DETERMINAZIONE DEL DIRIGENTE SERVIZIO VIA/VINCA 29 novembre 2024, n. 797

[ID VIP 9184] - Parco agrivoltaico di potenza elettrica complessiva pari a 86,63 MW, da realizzare nei Comuni di Serracapriola (FG) e Rotello (CB).

Proponente: GALILEO ENERGY 1 S.r.l.

Relazione tecnica a supporto dell'istruttoria sul progetto

Fig. 1 - Area dell'impianto con buffer di 500 m rispetto a beni sottoposti a tutela (PPTR)

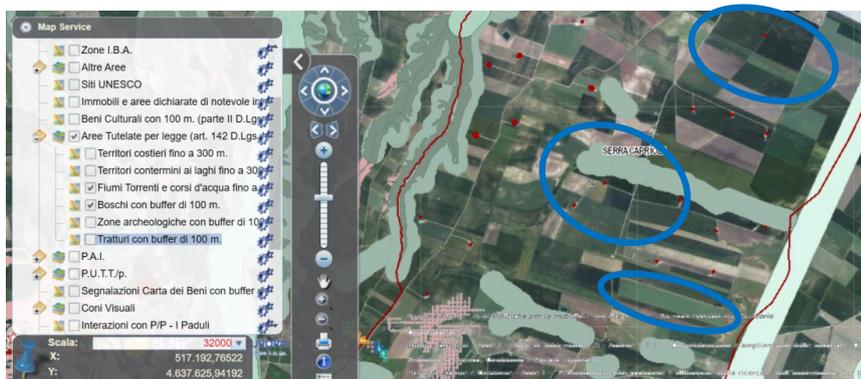
- L'impianto (aree C1, C2) risulta racchiuso nei 500 metri da un aerogeneratore autorizzato;
 - L'impianto (aree C3, C9) risulta parzialmente racchiuso nei 500 metri da un aerogeneratore autorizzato;
 - L'impianto (aree C6, C7, C8) anche se risulta prossimo all'area "Boschi con buffer di 100 m", risulta racchiuso nei 500 metri da un aerogeneratore autorizzato;
 - L'impianto (area C10) anche se risulta prossimo l'area "Fiumi, torrenti e corsi d'acqua fino a 150m", risulta parzialmente racchiuso nei 500 metri da un aerogeneratore autorizzato;
- **non** è adiacente alla rete autostradale entro una distanza di 300 metri (lett. c ter 3);
 - **non ricade** nella fascia di rispetto dei beni sottoposti a tutela (500 metri per gli impianti fotovoltaici, lett. c quater) (vedi fig. 1).
